改善箇所説明図

コンピュータ

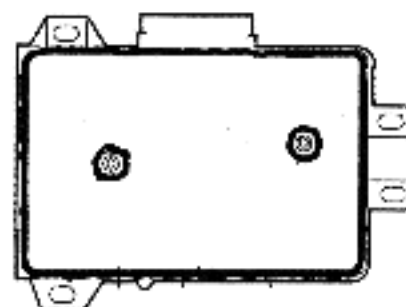
不具合発生箇所

エアバッグの展開を制御するコンピュータの防水加工が不適切なため、車室内に大量の水が浸入した場合、当該コンピュータ内部の電気回路が短絡し、エアバッグが展開するおそれがある。

〈改善の内容〉

全車両、当該コンピュータを樹脂製防水材料で密閉する。

— は、防水加工部位を示す。
